CIRCULAR CON CONSULTA N° I

LICITACIÓN PÚBLICA - EX2025-06357032-GDEMZA-DPV

OBRA: "Repavimentación Ruta Provincial N° 99, Tramo III-B: Rotonda La Favorita – Rotonda Parque de los Pueblos Originarios, y Repavimentación Calle San Francisco de Asís, Tramo Rotonda Churrasqueras - Rotonda Parque de los Pueblos Originarios, Provincia de Mendoza"

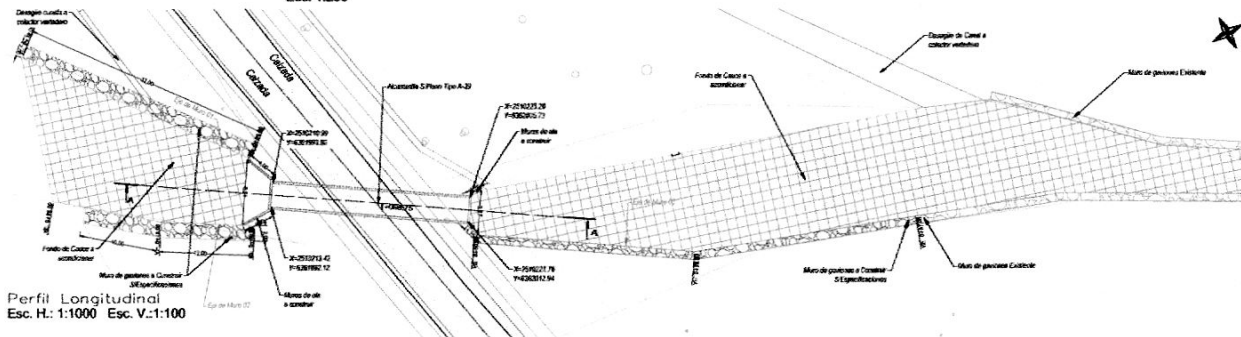
Ítem 23 - Ejecución de Gaviones. Según cómputo métrico (foja 138 del Pliego) se establece una cantidad de 462 m³; sin embargo, en la planilla específica del ítem (foja 166) se consigna una cantidad de 220 m³. Adicionalmente, en dicha foja se describen dos tipologías geométricas (1x1x1 m y 1x1x2 m), cuyas cantidades no se corresponden ni con el cómputo ni con la planilla de propuesta (foja 230 del Pliego). Se solicita, por lo tanto, precisar cuál es la cantidad oficial a considerar y qué tipología de gaviones corresponde aplicar para la cotización.

Se aclara que, las tipologías geométricas son las indicadas en el plano de Detalle de alcantarilla Progr. 1+068.75 (FOJA 184) y en el plano tipo de Detalles de gaviones (FOJA 216) rectificadas, los cuales se adjuntan para su reemplazo
